リコール届出一覧表

リコール届出日:令和 07 年 10 月 02 日

リコール届出番号	外-4084	リコール開始日	令和 07 年 10 月 02 日
届出者の氏名又は名称	Stellantis ジャパン株式会社 代表取締役社長 成田 仁	製作国 : フランス共和国 製作者名 : Automobiles PEUGEOT 問い合わせ先 : 専用フリーダイヤル : TEL:0120-840-240 製作者名 : Automobiles CITROEN 問い合わせ先 : 専用フリーダイヤル : TEL:0120-55-4106 製作者名 : DS Automobiles 問い合わせ先 : 専用フリーダイヤル : TEL:0120-92-6813 ホームページ : https://www.stellantis.jp	
不具合の部位(部品名)	車内情報システム(制御モジュール)		
基準不適合状態にあると認める構造、装置又は性能の状況及びその原因	車内情報システム(速度計、ナビゲーション、オーディオ等の統合システム)において、制御プログラムが不適切なため、タッチスクリーンとメータークラスター(速度計)が消灯し、速度の確認が出来なくなるおそれがある。		
改善措置の内容	全車両、車内情報システムの制御プログラムを対策仕様に更新する。なお、改善のためのプログラムの書き換えは、対象車両へ遠隔配信にて配信し、使用者自身でインストールしてもらう。		
不具合件数	3 件	事故の有無	なし
発見の動機	本国からの情報による。		
自動車使用者及び自動車特定整備事業者に周知させるための措置	・使用者:ダイレクト メール等で通知する。 ・自動車特定整備事業者:日整連発行の機関誌に掲載する。 ・弊社ホームページに掲載する。

改善箇所説明図

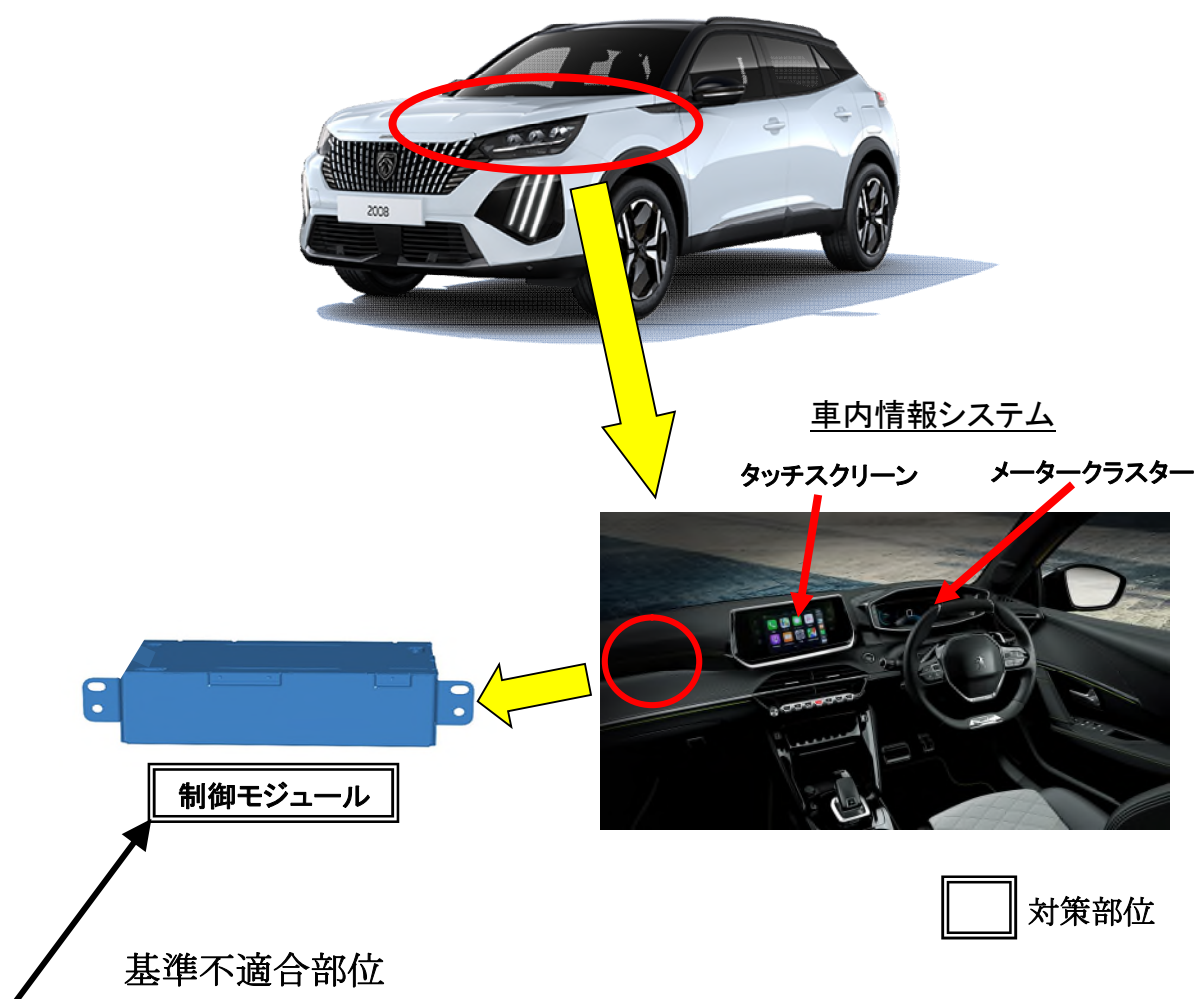
車内情報システム(速度計、ナビゲーション、オーディオ等の統合システム)において、制御プログラムが不適切なため、タッチスクリーンとメータークラスター(速度計)が消灯し、速度の確認が出来なくなるおそれがある。

全車両、車内情報システムの制御プログラムを対策仕様に更新する。なお、改善のためのプログラムの書き換えは、対象車両へ遠隔配信にて配信し、使用者自身でインストールしてもらう。

識別 : 作業完了車は、液晶モニターの設定画面で表示させることが出来るシステムバージョンが、xxx.1.25.99.xx 以上であることにより識別する。
